Grand Est

**Avis sur le projet d'exploitation
du parc éolien de la Colonne Saint-Joseph
à Sérécourt et Isches (88)
porté par la société ÉLECTRICITÉ DE LA SAÔNE LORRAINE**

N° réception portail : 002973/A P
n°MRAe 2025APGE66

Figure 8: Secteur privilégié par la Cigogne noire (tracé noir) et variante retenue pour le projet (tracé rouge)

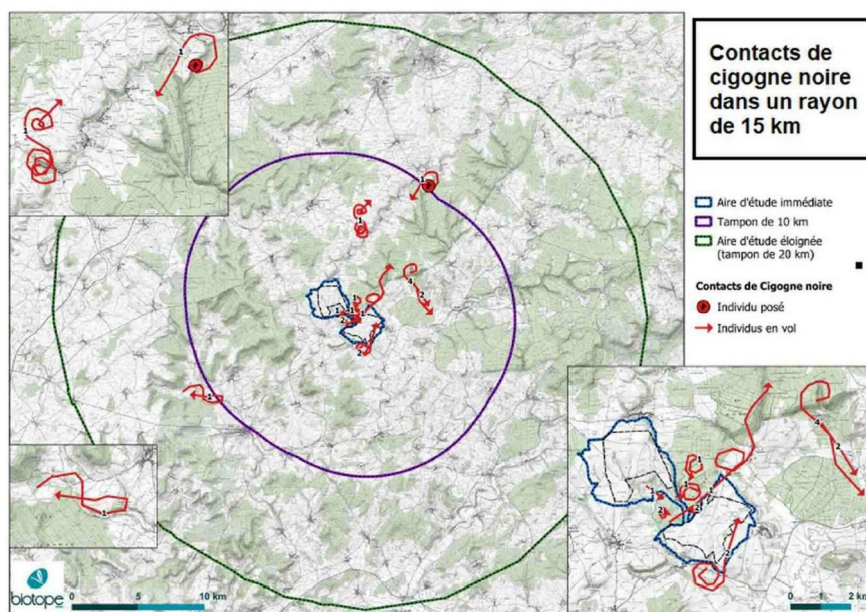
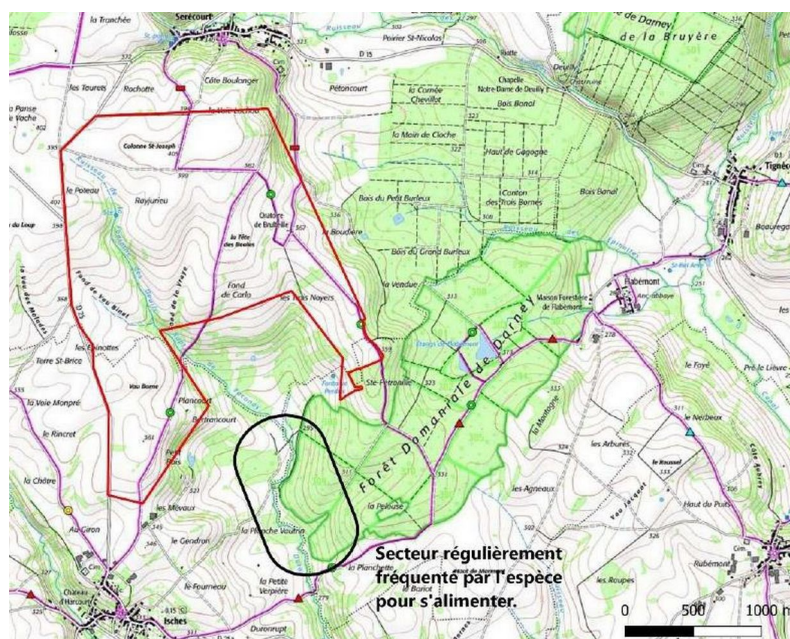
Pour la Cigogne noire, à l'aide des pièges photographiques, le dossier a montré l'existence d'au moins 3 individus (possiblement 4) fréquentant notamment une de leurs zones de gagnage indiquée en figure 7 ci-dessous.
